**RÉPONSES D'HYDRO-QUÉBEC
DANS SES ACTIVITÉS DE DISTRIBUTION D'ÉLECTRICITÉ
À LA DEMANDE DE RENSEIGNEMENTS N° 1
DE LA RÉGIE**

**DEMANDE DE RENSEIGNEMENTS NO 1 DE LA RÉGIE DE L'ÉNERGIE (LA RÉGIE) RELATIVE À LA
DEMANDE D'APPROBATION DU CONTRAT D'APPROVISIONNEMENT EN ÉLECTRICITÉ
À PARTIR D'UN PARC ÉOLIEN DANS LE RÉSEAU AUTONOME DES ÎLES-DE-LA-MADELEINE**

FIGURE R-2.5 :
ILLUSTRATION DE L'IMPACT DES FORMULES AUX RÉFÉRENCES (VI) ET (VII)

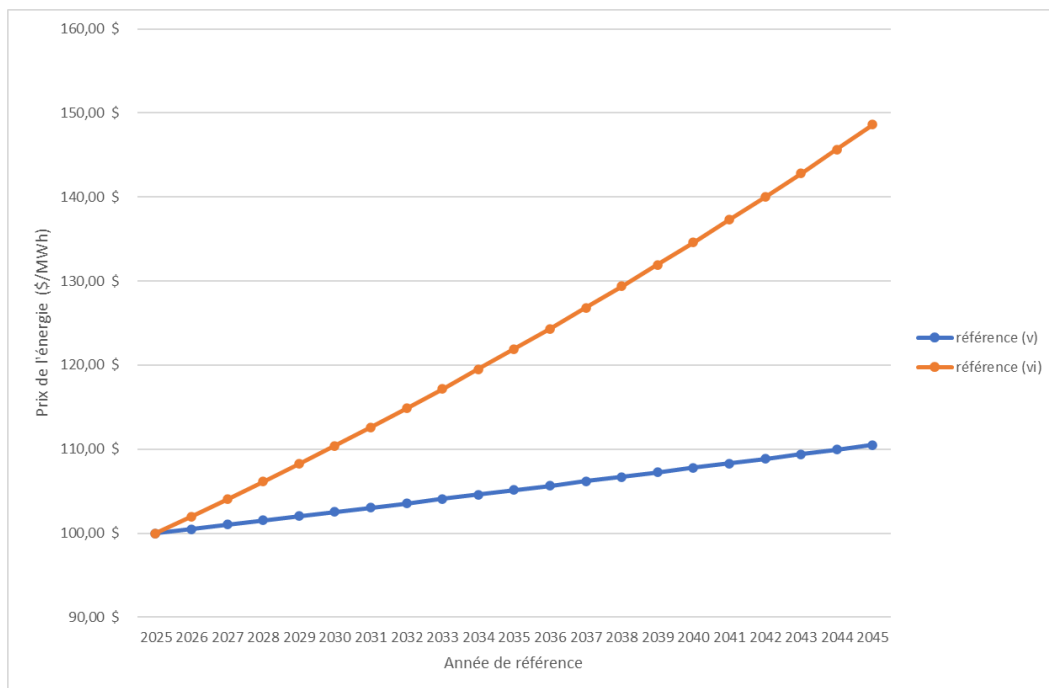
2.5 La Régie remarque une différence dans la formule à appliquer pour l'établissement du prix à payer par Hydro-Québec à compter de la deuxième année contractuelle entre le contrat de la référence (vi) et le contrat de la référence (vii). Veuillez élaborer sur les différences entre ces deux formules et de l'impact sur le prix à payer par Hydro-Québec.

2.5.1. Veuillez indiquer si les différences observées entre les formules des références (vi) et (vii) auront un impact à la hausse ou à la baisse dans l'établissement du prix à payer par Hydro-Québec à compter de la deuxième année contractuelle à partir d'un exemple concret.

1 La différence se situe principalement sur la portion du prix qui sera indexée à
 2 l'IPC. Dans le cas du contrat de PEDGI (référence (vi)), le prix est indexé à l'IPC
 3 sur seulement 25 % du prix de départ, le reste étant fixe. Au contrat de PEDDN
 4 (référence (vii)), le prix est indexé à 100 % par l'IPC, et ce, durant toute la durée
 5 du contrat.

6 Par conséquent, la hausse du prix du contrat avec la formule pour
 7 l'établissement du prix de PEDGI sera nécessairement moindre que celle du
 8 contrat avec la formule pour l'établissement du prix de PEDDN, dans un ratio
 9 de 1 pour 4 (25 %). La figure R-2.5 présente, à titre illustratif, l'évolution d'un
 10 prix générique (100 \$/MWh) en fonction des deux formules d'établissement du
 11 prix, en prenant pour hypothèse un IPC de 2 %.
